**Modulo per la presentazione delle osservazioni per i piani/programmi/progetti sottoposti a procedimenti di valutazione ambientale di competenza statale**

ID: Codice procedura (ID\_VIP/ID\_MATTM):10844

Impianto per la produzione di energia elettrica da fonte eolica, costituito da 6 aerogeneratori della potenza complessiva di 37,2 MW, un sistema di accumulo da 25 MW e relative opere connesse in località "Rempillo" nel comune di Pitigliano (GR).

**ALLEGATO alle OSSERVAZIONI all' IMPIANTO EOLICO denominato REMPILLO nel COMUNE di PITIGLIANO ( GR). Composto da n. 5 immagini e n. 5 pagine**

Immagine n. 5 Intervisibilità degli impianti eolici della provincia di Viterbo anche in quella di Grosseto, in particolare nel pitiglianese.

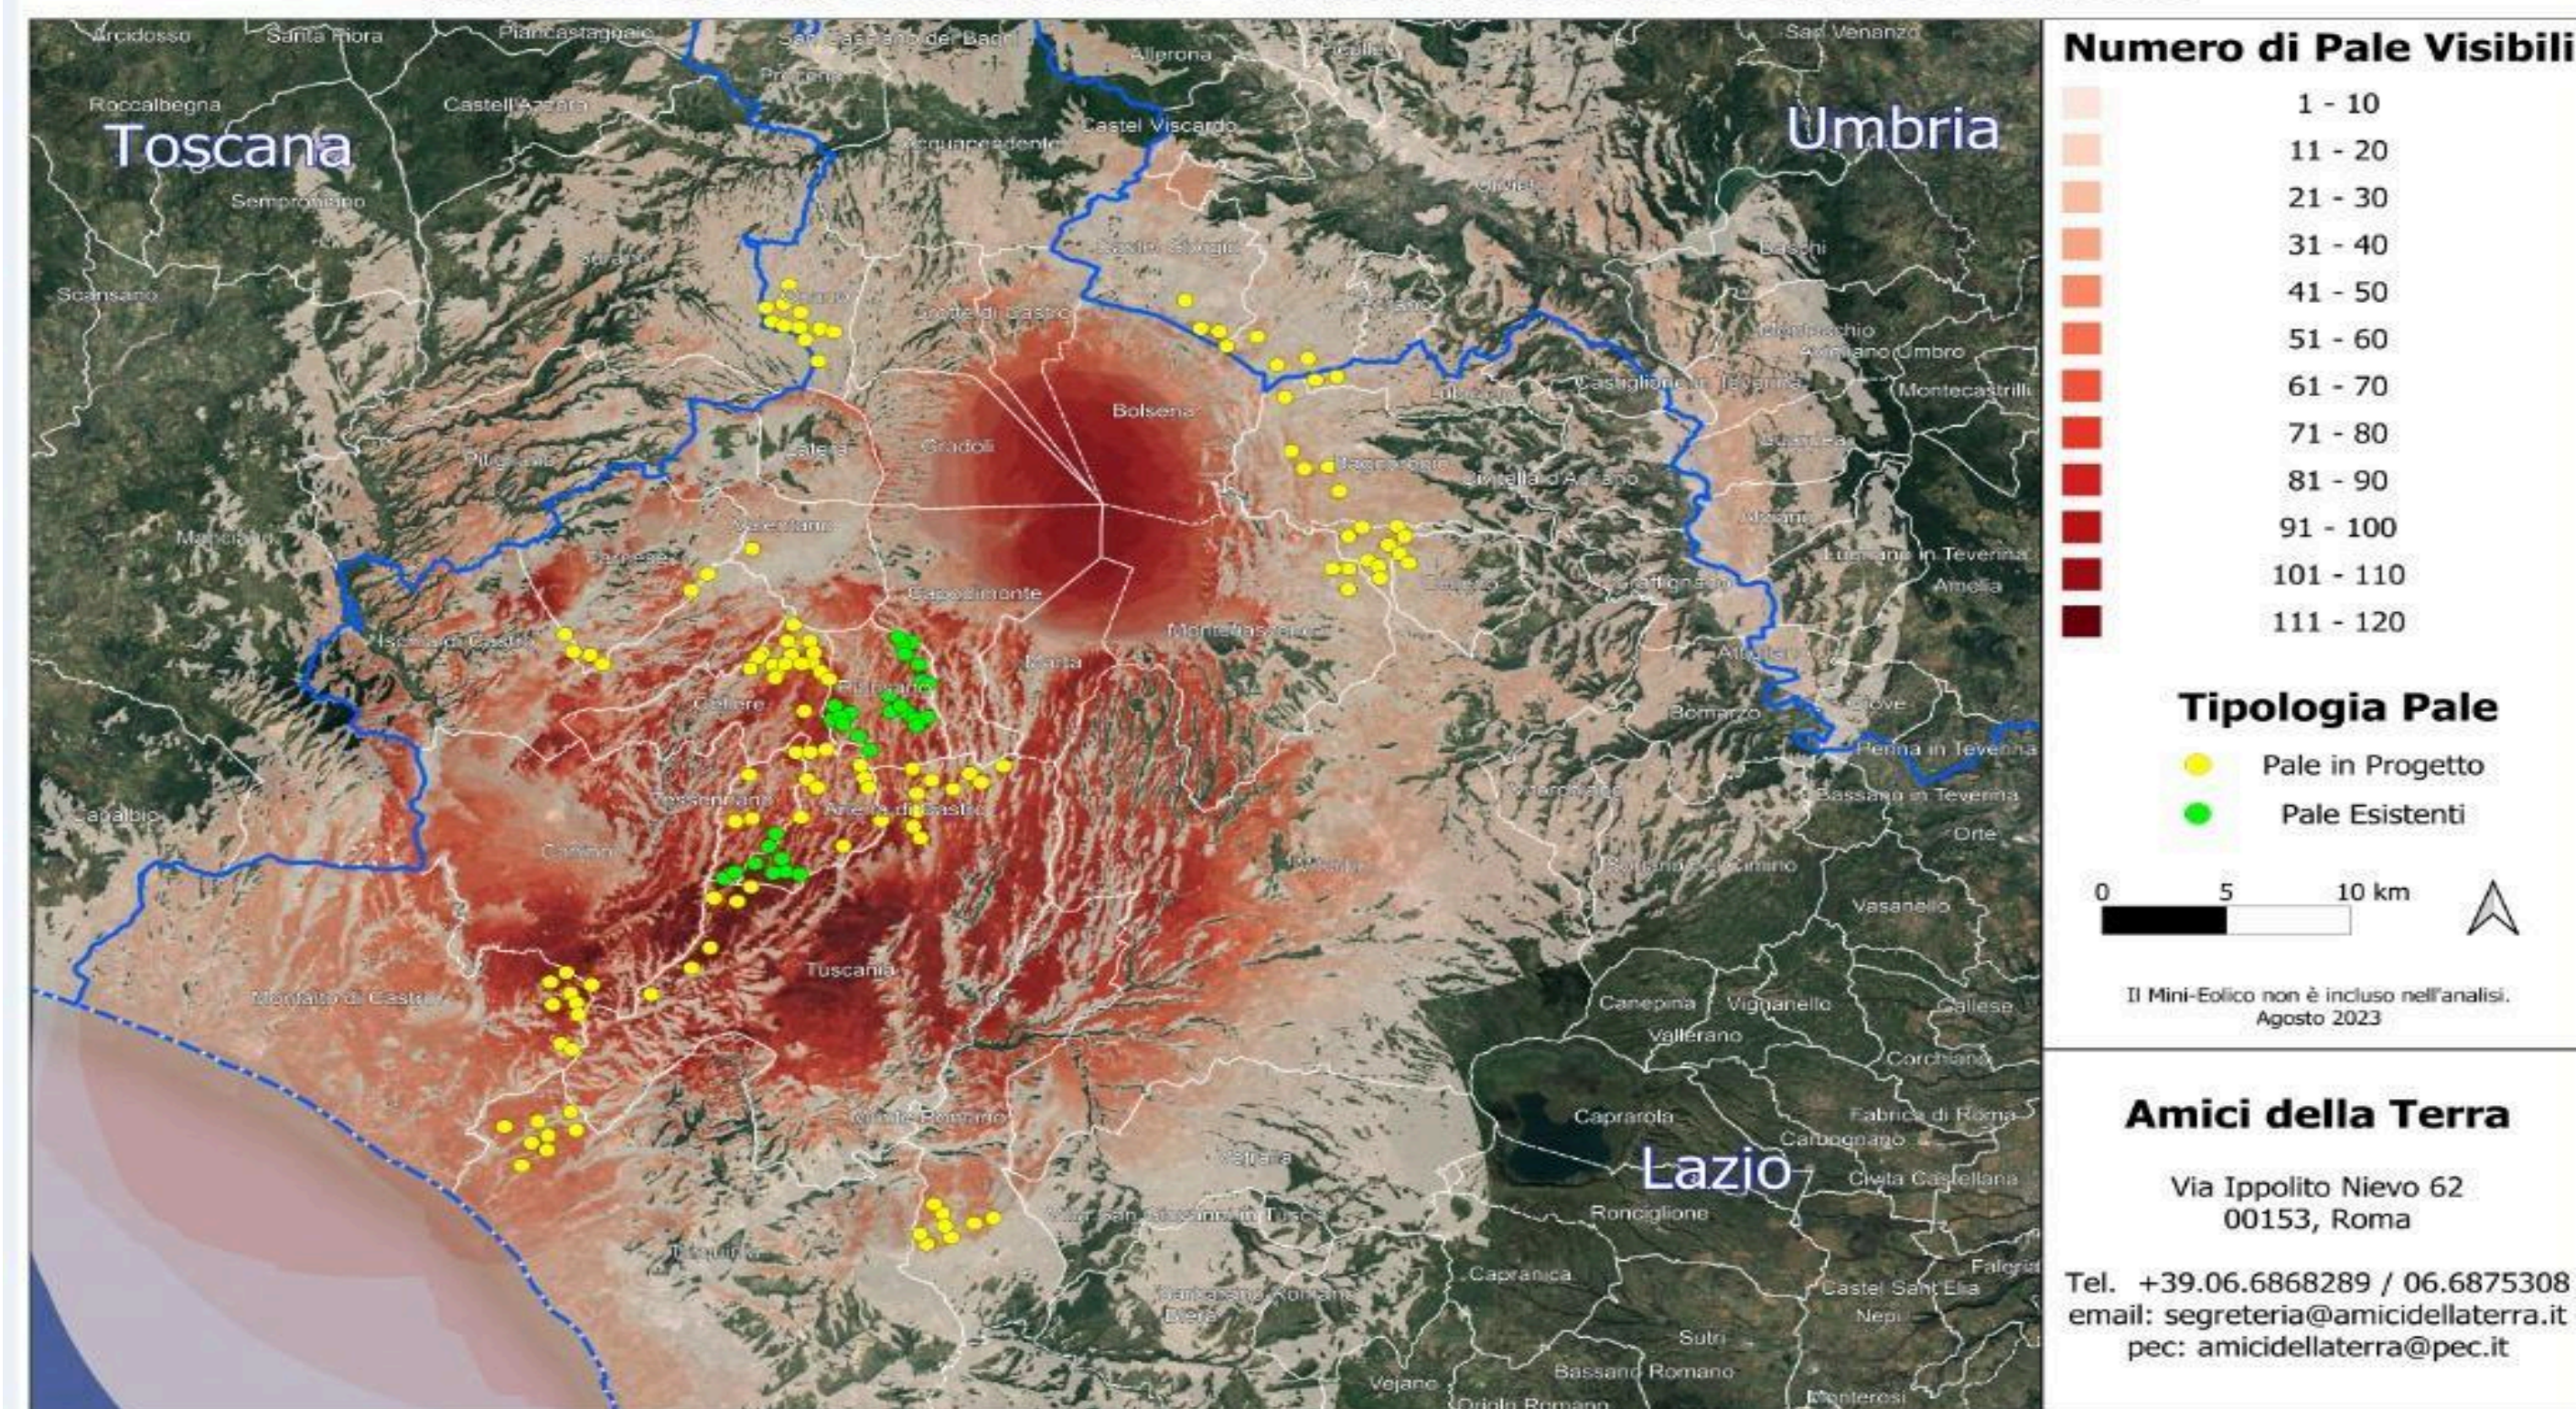
nn. 1 e 2 e crea anche degli impatti negativi anche sui beni naturalistici come verrà dettagliato nell'Osservazione n. 4. Inoltre andrebbe a sommarsi al già enorme cumulo di impianti eolici e fotovoltaici e geotermici che già creano una elevata criticità ambientale nella provincia di Viterbo e interferiscono anche con il territorio toscano come si può vedere dalle immagini nn. 4 e 5 dell'Allegato n. 1.
